MĚSTO MODŘICE

Číslo jednací: MOD-466/2025

Posuzování vlivů na životní prostředí podle zákona č. 100/2001 Sb., o posuzování vlivů na životní prostředí, ve znění pozdějších předpisů – opakované zveřejnění dokumentace k záměru „RS 2 VRT Modřice - Šakvice - Rakvice“ – doplnění vyjádření čj. Mod-5528/2024 z 27.12.2024 (dále jen „Záměr“)

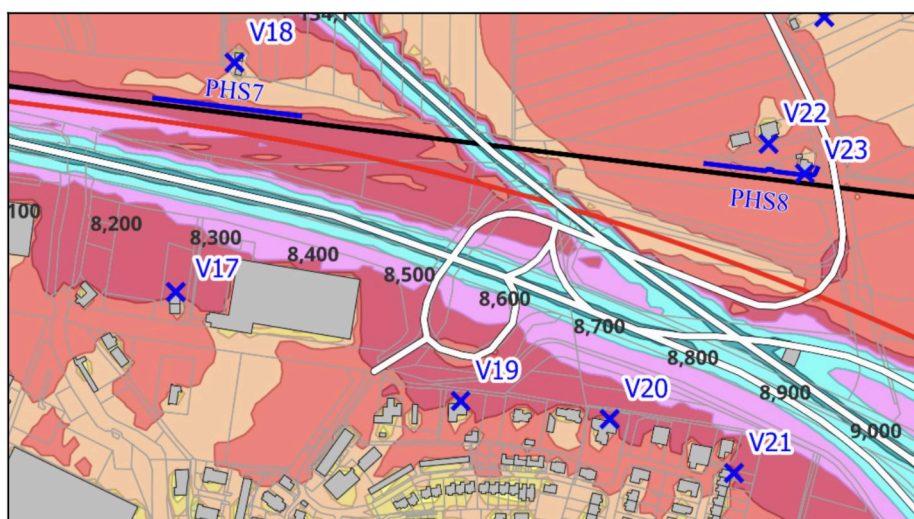
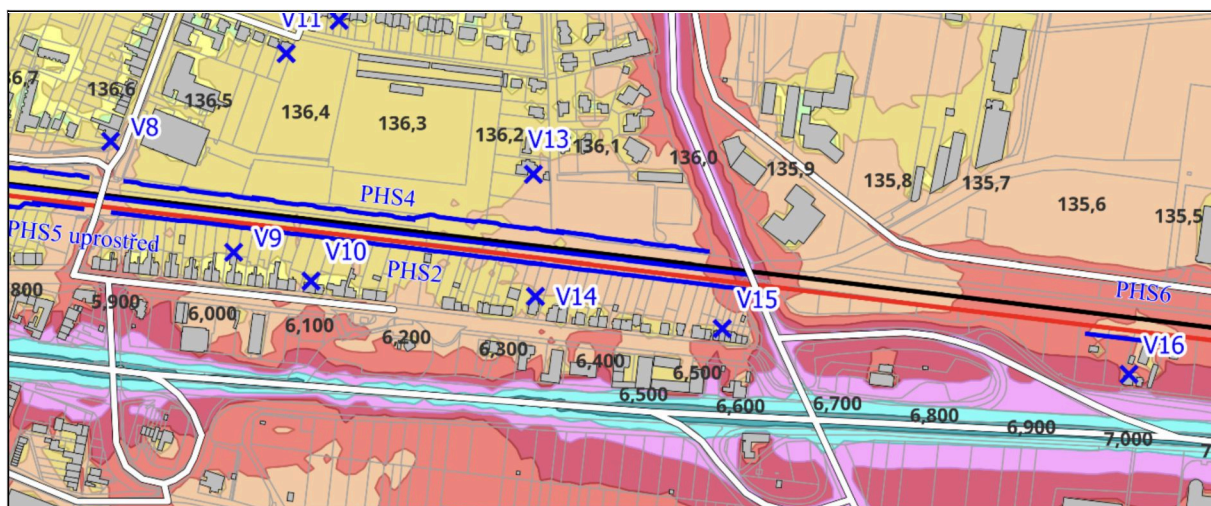
Vymezení referenčních bodů ve vztahu k silniční dopravě je zavádějící. Např. grafické znázornění izofon hluku v Příloze č. 3a ukazují šíření hluku od silničního provozu v roce 2055 v denní době (výřez situace):

Zvolené referenční body např. V9, V10, V14, V15 jsou orientovány pouze ve směru k železnici, nikoliv ve směru k trase silnice, přestože je grafické znázornění označeno jako hluk ze silniční dopravy. Současně z grafického znázornění je zřejmé, že doprava na ulici Brněnská není zahrnuta, pouze doprava na ulici Vídeňská např. je zvolen bod V21 dále od trasy dopravy (Brněnská), i když před ním je jiný referenční bod blíže ke zdroji hluku (např. Bobravská č.p. 982).

Požadujeme zvolit referenční body ve směru ke zdrojům hluku, uvést u zjištěných hodnot a zjištěnou hlukovou zátěž z dopravy nejen až v roce 2055, ale dle předpokládaného harmonogramu výstavby VRT i v roce např. 2035. Hodnocení silniční dopravy v roce 2055 je mírně zavádějící, neboť vývoj dopravních prostředků za dobu 30 let (od dnešního stavu) se může významně změnit.

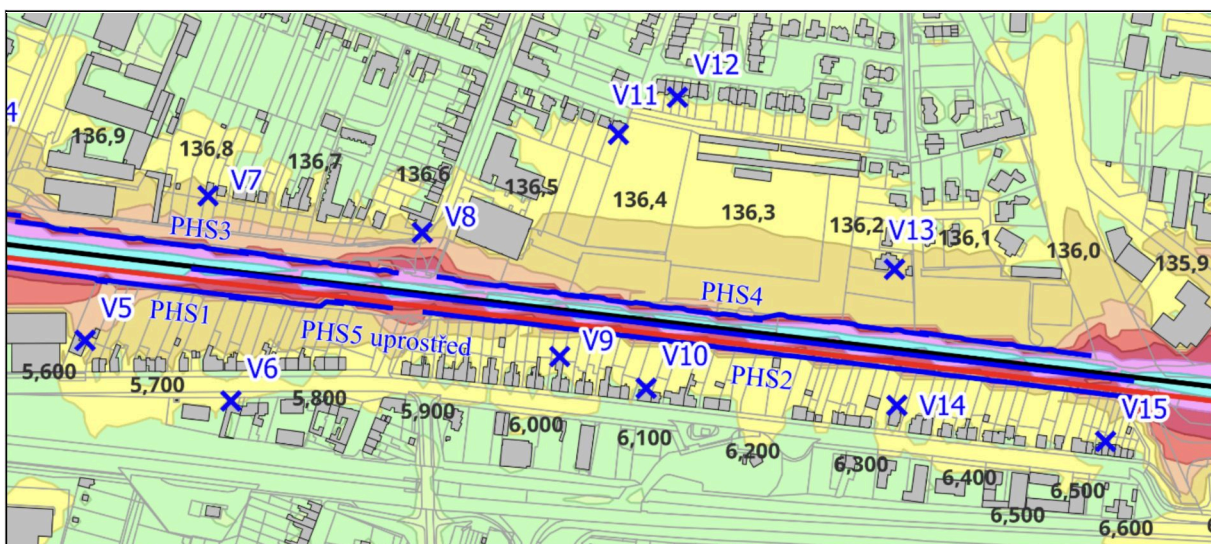
Zde je významná i tabulka č. 18 (str. 41), která uvádí počty zasažených obyvatel v 5 dB pásmech pro L_{den} a následující č. 19 (str. 42), která uvádí počty zasažených obyvatel v 5 dB pásmech pro L_{noc} .

Z uvedeného je zřejmé, že právě Modřice svým umístěním ve vysoce dopravně zatíženém území je nezbytné z hlediska vlivu hluku vyhodnotit reálně na základě dostatečných podkladů.
